# ASPONA

Menton, le 19 mars 2025

## **Objet : Révision du PLU de Menton**

Vous avez transmis à l'ASPONA, personne publique associée pour la révision du PLU de Menton, le dossier du projet de PLU arrêté par courriel, reçu le 21 décembre 2024. Au nom de l'association, j'ai l'honneur de vous transmettre les observations qui suivent, afin qu'elles puissent être intégrées avec les réponses qui y seront apportées, dans le futur dossier d'enquête publique.

Tableau explicatif des 2 outils de protection agricole :

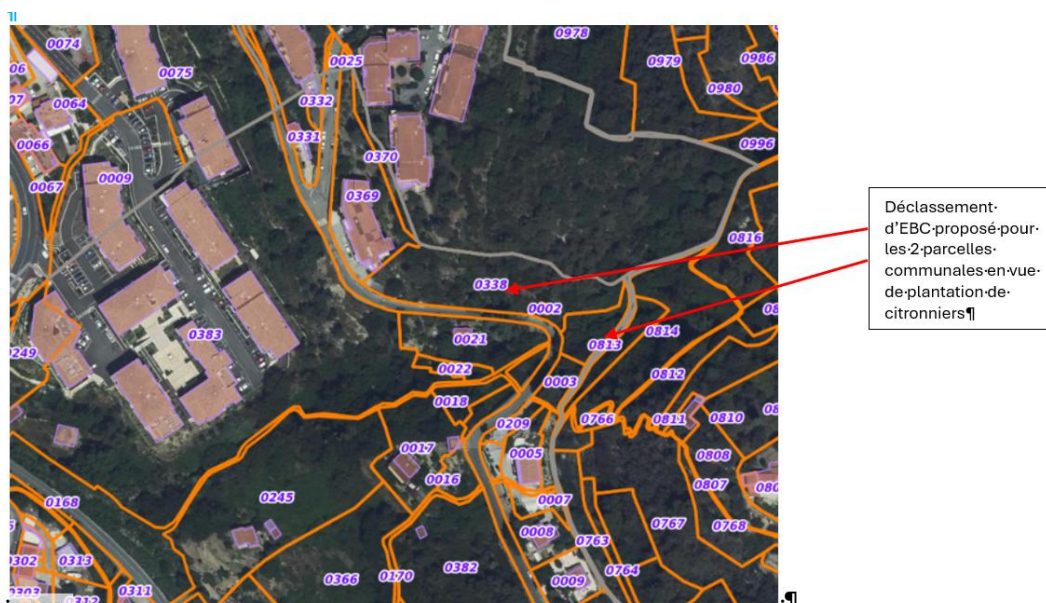
Plus précisément, l'ASPONA déplore que l'orientation n°1 « *préserver les espaces affectés aux activités agricoles* » ne soit toujours pas modifiée en « *développer ...* ». De fait, les zones agricoles n'ont pas évolué. Cette formulation est problématique car si un travail à la parcelle a bien été conduit avec le nouveau dossier agricole (pages 79 à 87 du Rapport de présentation), il aboutit à des conclusions décevantes. L'argument de fractionnement parcellaire qui empêche **la constitution d'un dossier ZAP (Zone Agricole Protégée) et/ou d'un PPAEN (Périmètre de Protection des espaces agricoles et naturels)** ne tient pas.

C'est justement parce qu'il y a risque de mitage et de fractionnement que l'on engage une ZAP ou un PPAEN. Comme déjà indiqué dans son précédent avis formulé en 2024, l'ASPONA considère qu'en sa qualité de commune-centre de la CARF, dont le nom est associé à l'IGP, Menton doit lancer dans son PLU une ZAP, qui pourrait être annonciatrice d'un PPAEN « *restanques - citron agrume - maraîchage* ». La commune de Saint-Jeannet a été pionnière dans la mise en œuvre d'une ZAP associant des friches à des terres agricoles en exploitation et

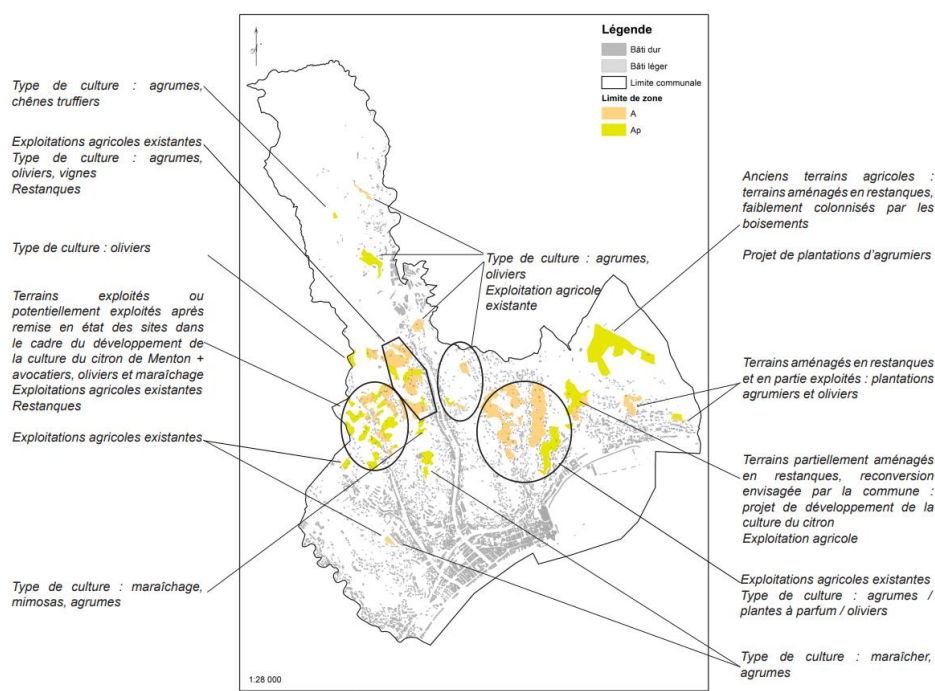
Pour fonder l'analyse sur des données objectives, l'établissement d'une carte du potentiel agronomique constitue un prérequis, comme l'a fait la commune de Beausoleil pour la révision

de son PLU. Cette carte peut répondre à l'exigence d'identification de la trame brune au niveau communal (en l'absence de SCoT), conformément au SRADDET, ainsi qu'aux prescriptions du plan d'adaptation au changement climatique du Bassin Rhône-Méditerranée-Corse. Cette analyse aboutissant à une augmentation de la superficie des zones agricoles pourrait servir également à assurer leur préservation dans le SCoT en préparation, pour suivre l'avis de la CDPENAF de décembre 2019. Cet inventaire pourrait aussi permettre de repérer des terrains pouvant être convertis en jardins partagés pour couvrir les nombreux quartiers de Menton qui n'en disposent pas.
